Groupe de travail de l'éclairage et de la signalisation lumineuse

Quatre-vingt-huitième session

Règlements ONU concernant l'installation :**Règlement ONU n° 48 (Installation des dispositifs
d'éclairage et de signalisation lumineuse)****Proposition de complément aux séries 06, 07 et 08
d'amendements au Règlement ONU n° 48****Communication des experts du Groupe de travail « Bruxelles 1952 »***

Symboles et motifs pouvant être projetés par le système d'aide à la conduite et explication des avertissements correspondants

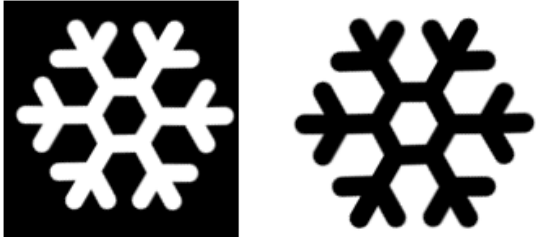
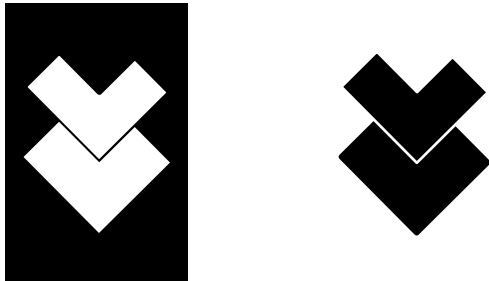
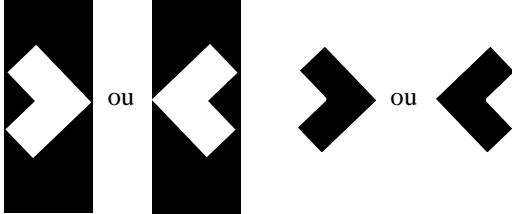
Symboles et motifs	Cas d'utilisation	Conditions et observations
	Avertissement de chaussée glissante	
	Avertissement de risque de choc	<p>Se déclenche lorsque la vitesse relative dépasse 30 km/h et que le temps restant avant le choc potentiel est inférieur à 1,4 s</p> <p>Clignotement autorisé à 4,0 Hz +/- 1,0 Hz</p>
	Avertissement de contresens	<p>Se déclenche lorsque le véhicule s'engage à contresens sur une voie à sens unique ou une autoroute</p> <p>Clignotement autorisé à 4,0 Hz +/- 1,0 Hz</p>
	Avertissement de maintien dans la voie	Se déclenche lorsque le véhicule quitte inopinément la voie qu'il occupe
	Trajectoire prédite	<p>Peut se modifier en fonction de la trajectoire prédite du véhicule</p> <p>Ne doit pas clignoter</p>
